株式会社ミスミ

「クリーン洗浄品パネルサポートブラケット
スチールタイプ／ステンレスタイプ」仕様変更のご案内

パネルサポートブラケット スチールタイプ／ステンレスタイプ

3. 仕様変更箇所

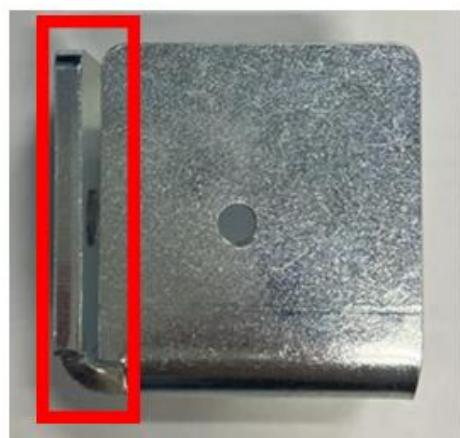
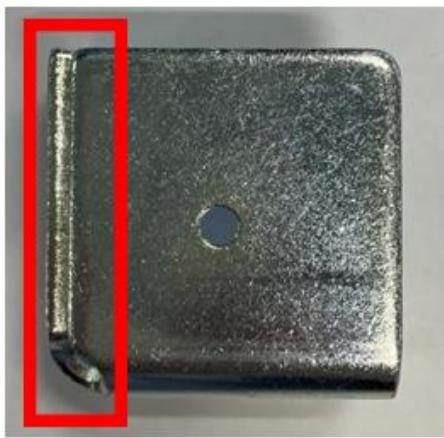
<①：形状変更>

パネル接地面端部の形状を変更いたしました。

カタログ記載の寸法・性能に変更はなく、類似型番も同様の変更となります。

<②：形状変更>

リブを廃止いたしました。

カタログ記載の寸法・性能に変更はなく、類似型番も同様の変更となります。
